改善箇所説明図

コマツ WDP-WA124

基準不適合発生部位

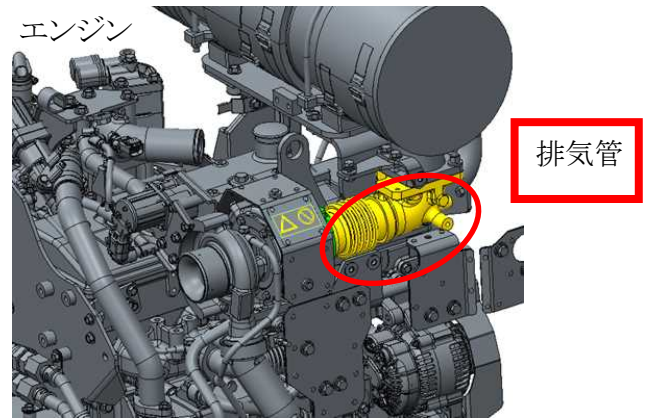
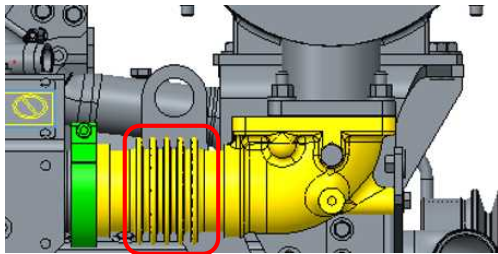
ディーゼルエンジンの排気管において、強度が不足しているため、原動機の振動により当該排気管が共振して亀裂が生じるものがある。そのため、そのままの状態で使用を続けると、破断し排気ガスが漏れるおそれがある。

| 仕様 | 対策前 | | 対策後 | |
|----|-------------|----|---------------|----|
| | 1mm (1層) | 凸型 | 0.3mm (2層) | Ω型 |
| 山数 | 5 | | 9 | |

全車両、ベローズの形状を変更した対策品に交換する。

識別： ベローズの山数（9山品）にて識別する。
